川内 1, 2 号炉－特別点検（コンクリート）－16

タイトル	供試体の作製について、JASS 5N T-601（コンクリートの乾燥単位容積質量試験方法）で指定している直径を変更しても良いとする根拠（妥当性、検証結果等）を提示すること。
説明	<p>添付 1 の米澤ら（2015）の研究において、供試体寸法の変更に対する妥当性を検証しており、「JASS 5N T-601 コンクリートの乾燥単位容積質量試験方法」（以下、JASS 5N T-601 という。）の適用範囲であるテストピース（<math>\phi 100\text{mm}</math>）とコアサンプル（<math>\phi 100\text{mm}</math>）で同様の乾燥単位容積質量が得られたこと、また、コアサンプル（<math>\phi 100\text{mm}</math>、<math>\phi 75\text{mm}</math>、<math>\phi 50\text{mm}</math>）の大きさの違いによる乾燥単位容積質量に差異が見られないことから、コアサンプルについても JASS 5N T-601 の適用が可能であると報告されている。</p> <p>加えて、添付 2 の黒岩ら（2021）の研究では、川内のコンクリート調合を模擬した場合においても、コアサンプル（<math>\phi 100\text{mm}</math>、<math>\phi 80\text{mm}</math>）の大きさの違いによる乾燥単位容積質量に差異が見られないことから、コアサンプルについても JASS 5N T-601 の適用が可能であると報告されている。</p> <p>添付 1 米澤ら「既存構造物における遮蔽コンクリートの乾燥単位容積質量試験方法の検討（その 4 コア供試体による乾燥単位容積質量試験方法の検討）」（2015） 添付 2 黒岩ら「コア供試体による乾燥単位容積質量試験方法の検討」（2021）</p>

川内原子力発電所1, 2号炉 運転期間延長認可申請(審査会合における指摘事項の回答)  
(2022年12月20日) P2~12

- b. 骨材の岩種・鉱物の確認 (2/2)  
観察部位 (2号炉) : 取水槽 (海中帶)

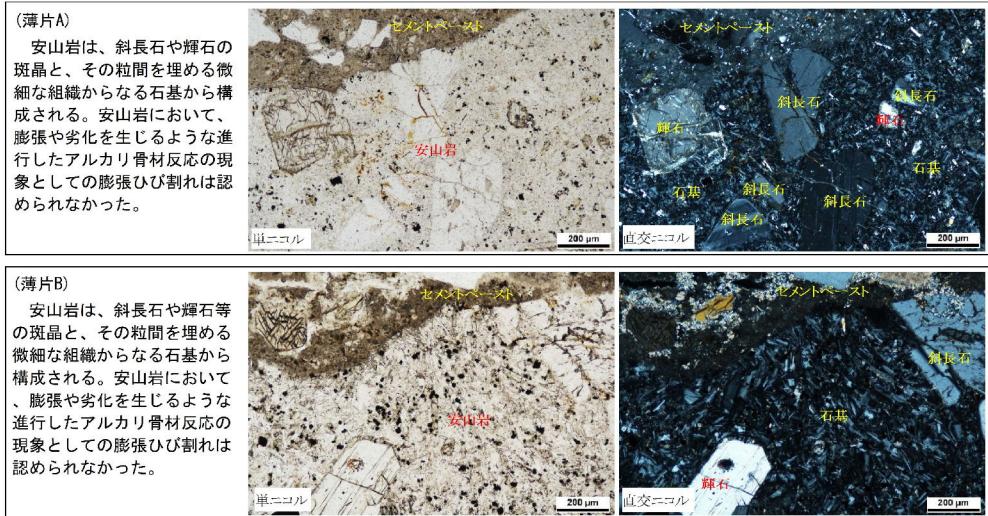
タイトル	<p>アルカリ骨材反応について、RREP-2018-1004（安全研究成果報告 運転期間延長認可制度及び高経年化対策制度に係る技術的知見の整備に関する研究）に基づくコアサンプルの促進膨張試験（アルカリ溶液浸漬法等）により、コンクリートが遅延膨張性アルカリ骨材反応に伴い将来膨張する可能性の推定を実施しなくて良いとする根拠を提示すること。</p>
説 明	<p>アルカリ骨材反応については添付1(P3)に示すフローの通り、特別点検（実体顕微鏡観察）により反応性がないことを確認しているが、遅延膨張性のアルカリ骨材反応については、以下のとおり評価を実施している。詳細は添付1のとおり。</p> <p>1. 評価内容 特別点検手法の選定プロセス及び評価結果の妥当性確認のため実施した偏光顕微鏡観察により評価を行った。 加えて、参考情報として将来の潜在膨張性を確認するため、促進膨張試験（JCI-S-011-2017）を実施した。</p> <p>2. 評価結果 (偏光顕微鏡観察結果) 粗骨材については、遅延膨張性の反応性鉱物（隠微晶質石英、微晶質石英）は確認されなかった。 細骨材については、一部の部位において、海砂の一部である流紋岩の中に遅延膨張性の反応性鉱物（隠微晶質石英、微晶質石英）が認められたが、膨張や劣化を生じるような進行したアルカリ骨材反応の現象としてのひび割れや膨張は確認されていないことから、遅延膨張の可能性は低いと判断した。なお、流紋岩以外については、遅延膨張性の反応性鉱物は認められなかった。 (促進膨張試験結果) 判定基準（3ヶ月以上の促進養生後の膨張率が0.05%未満）に対し、細骨材の観察箇所については、最大でも0.006%程度であった。</p>

⇒骨材に反応リムの形成(i)とゲルの滲み(ii)が認められたものの、極めて軽微な反応状況であった。
